5/7.8.1 – REVIZIJA PROJEKTA INFORMACIONO-KOMUNIKACIONOG SISTEMA-SISTEM OZVUČENJA
Investitor:	Infrastruktura železnica Srbije
Naručilac:	China Railway International Corporation Ltd.
Objekat:	Pruga Beograd - Subotica državna granica (Kelebija), DEONICA PRUGE NOVI SAD - SUBOTICA - DRŽAVNA GRANICA (KELEBIJA), u Novom Sadu, Kisaču, Stepanovićevu, Zmajevu, Vrbasu, Lovćencu, Malom Iđošu, Bačkoj Topoli, Žedniku, Naumovićevu i Subotici, K.O. Novi Sad I, K.O. Novi Sad IV, K.O. Kisač, K.O. Rumenka, K.O. Stepanovićevo, K.O. Čenej, K.O. Bačko Dobro Polje, K.O. Vrbas, K.O. Vrbas - grad, K.O. Zmajevo, K.O. Kucura, K.O. Lovćenac, K.O. Mali Iđoš, K.O. Feketić, K.O. Bačka Topola, K.O. Bačka Topola - Grad, K.O. Mali Beograd, K.O. Bikovo, K.O. Donji Grad, K.O. Žednik, K.O. Novi Grad, K.O. Palić, K.O. Stari Grad, na katastarskim parcelama prema spisku priloženom u Glavnoj svesci
Vrsta tehničke dokumentacije:	PZI Projekat za izvođenje

Oznaka i naziv dela projekta:	**5/7.8 – Revizija projekta informaciono-komunikacionih sistema – sistem ozvučenja, lokacija Zmajevo**
Vrsta radova:	Novi objekat
Projektant:	Dirigent Acoustics d.o.o. Mažuranićeva 29/9, Beograd
Odgovorno lice projektanta:	**mr Dejan Todorovi

Slika 2. Model perona i stanice sa dispozicijom zvučnika na železničkoj stanici Zmajevo

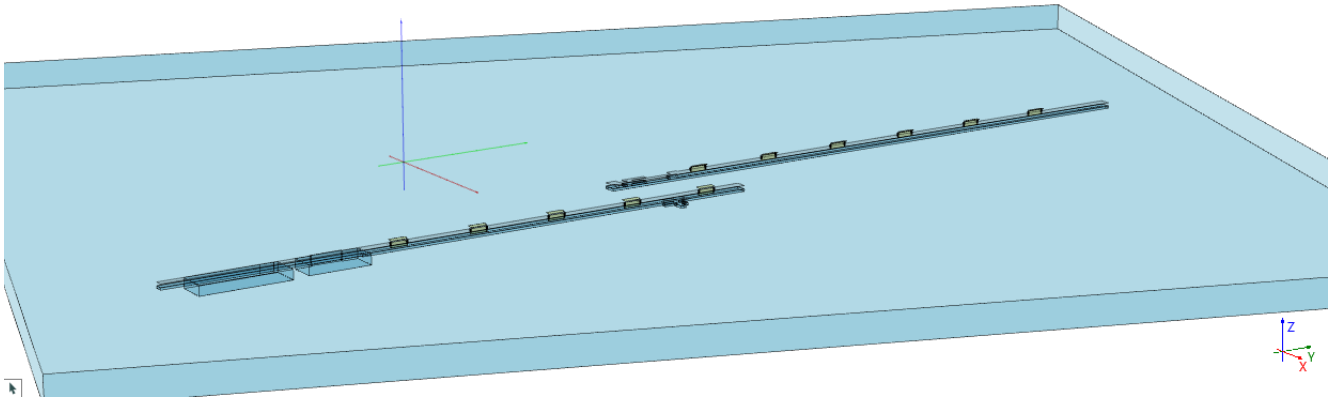
Na slici 2 prikazan je model stanice i pripadajućih perona u softverskom paketu EASE 5 sa dispozicijom svih zvučnika u novoprojektovanom stanju.

- Sve zvučnike tipa Bosch LBC 3210 postavljene horizontalno ispod nadstrešnice „kućica“ na peronima demontirati ili isključiti sa dovod signala. Ukupno na objektu ima 11 postavljenih „kućica“, odnosno potrebno je demontirati 11 zvučnika tipa Bosch LBC 3210.

- Sve zvučnike koji su postavljeni na stubovima „kućica“ sa spoljne strane, okrenuti ka peronima i podesiti tako da rade u režimu pojačanja 0 dB (60 W).

- Sve zvučnike postavljene sa unutrašnjih strana „kućica“, na stubovima podesiti tako da rade u režimu pojačanja -6 dB (15 W).
- Ostaviti postojeća podešavanja digitalne obrade signala u sistemu za ozvučavanje i obaveštavanje (*high pass* filter sa početnom frekvencijom od 330 Hz i karakteristikom uspona od 12 dB/oktavi i *low pass* filter sa frekvencijom odsecanja na 6800 Hz i karakteristikom opadanja od 12 dB/oktavi).

- Nije potrebno unositi nikakve izmene u konfiguraciji pojačavača, mikrofona i pozivnih stanica.
- Pozicije, visine zvučnika i usmerenost podesiti u svemu u skladu sa podacima iz tabele 3 iz poglavlja 5/7.8.6 Numerička dokumentacija

Slika 8. Model pokrivanja indeksom razumljivosti govora STI na pozicijama perona stanice Zmajevo

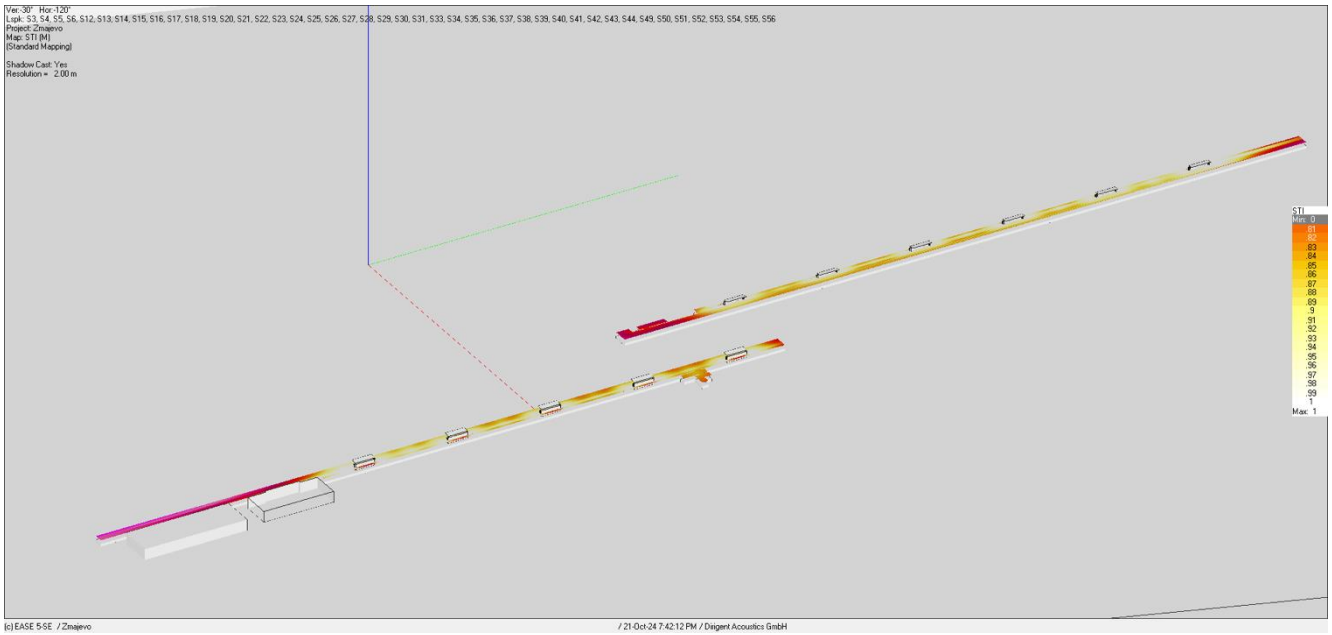
Na slici 8 prikazan je model pokrivanja indeksom razumljivosti govora na pozicijama svih perona stanice Zmajevo.

Na osnovu tabele 2 usvaja se kriterijum za indeks razumljivosti govora od minimalno 0.45 jer stanica Zmajevo nije predviđena za zaustavljanje međunarodnih vozova.

Analizom proračuna pokrivanja nivoom zvučnog pritiska direktnog i ukupnog zvuka i indeksa razumljivosti govora, kao i dijagrama distribucije nivoa zvučnog pritiska i razumljivosti govornih poruka, potvrđeno je da novoprojektovano rešenje obezbeđuje ravnomerno pokrivanje cele površine perona stanice direktnim zvukom, kao i da će ukupan indeks razumljivosti na objektu primenom novoprojektovanog rešenja biti minimalno 0.6

Projektovana vrednost indeksa razumljivosti govora pripada kategoriji D koja je označena kao kategorija dobre razumljivosti govornih poruka.
